INFORMACIÓN COMPLEMENTARIA A LA DECLARACIÓN DE IMPACTO AMBIENTAL DEL PROYECTO DE EXPLORACIÓN MINERA PUKAQAQA SUR INFORME Nº 198-2020-MINEM-DGAAM-DEAM-DGAM

INFORME N° 198-2020-MINEM-DGAAM-DEAM-DGAM

INFORME N° 382-2020-ANA-DCERH/AEIGA

Figura 1 Esqu ema del Modelo GR4J y la discretizac ión de la cuenca Callqui

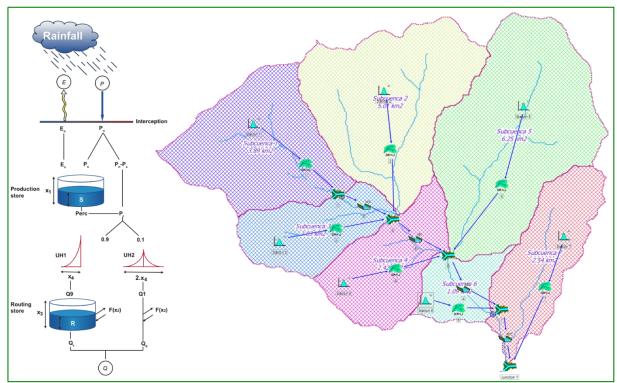
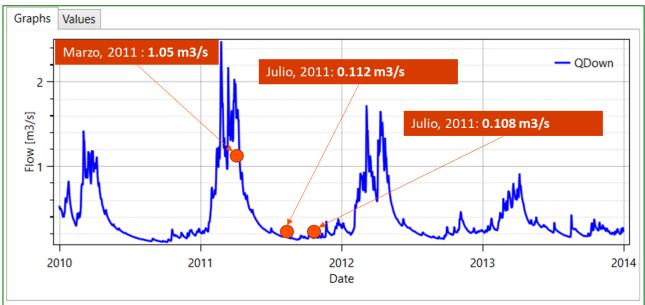
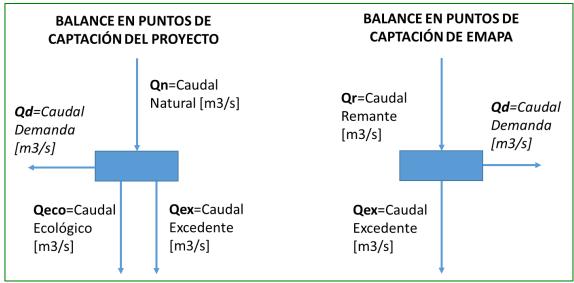
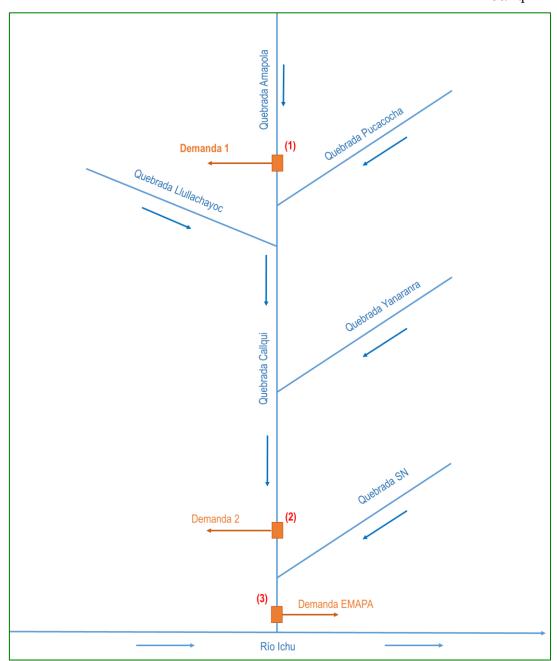
Al respecto, revisado el sustento del levantamiento de observaciones, el ítem 3.1.3.2 Hidrología y su Anexo 3.17 del Levantamiento de Observación de la DIA del proyecto de Exploración Minera "Pukaqaqa Sur", en lo que refiere para la generación de caudales, se observa que hasta el año 2010 se utilizado el método Lutz Scholz y del año 2011 al 2019 se utiliza métodos autoregresivos, no existiendo congruencia metodología y procedimental entre ellos. Asimismo, los anexos no guardan relación con los procedimientos mostrados en el ítem 3.1.3.2.

En consecuencia, se solicita información adicional al levantamiento de observaciones, elaborar la hidrología actualizada, referida solo a las cuencas de las quebradas Callqui y Amapola , generando caudales en los puntos de salida de las cuencas señaladas y en los puntos de captación, la metodología y procedimientos deberá ser una sola, guardando un orden, de preferencia emplear modelos determinísticos y semi distribuidos, las cuales deben ser calibrados con caudales medidos en campo, con toda la información recopilada posible. En consecuencia, en base a los resultados se deberá nuevamente elaborar los balances hídricos y el cálculo del caudal ecológico, en los puntos de captación.

Siguiendo las recomendaciones de la Autoridad Nacional del Agua (ANA), se ha procedido a emplear un modelo hidrológico determinístico y semi-distribuido para la generación de los caudales en los puntos de interés para todo el periodo de evaluación. El modelo elegido corresponde a GR4J, se trata de un modelo empírico con estructura similar a la de los conceptuales que realiza balances de humedad con dos depósitos - producción y flujo superficial laminar- y distribuye los excesos de lluvia mediante hidrogramas unitarios. Para su empleo se ha elegido la plataforma de la herramienta RS Minerve.

Una vez implementado el esquema del Modelo hidrológico, se han realizado pruebas para realizar la calibración del Modelo, sin embargo, en la cuenca no se dispone de una serie de caudales observadores de forma continua, por ello se ha realizado una calibración manual de los parámetros del modelo, teniendo como criterio los datos

Con el modelo hidrológico calibrado y validado, se han generado la serie de caudales medios mensuales para el periodo 1981 – 2019 (39 años), en los tres puntos de interés para el proyecto, como se muestran en la Figura 3, estos puntos son: Demanda 1, Demanda 2 y captación de EMAPA.
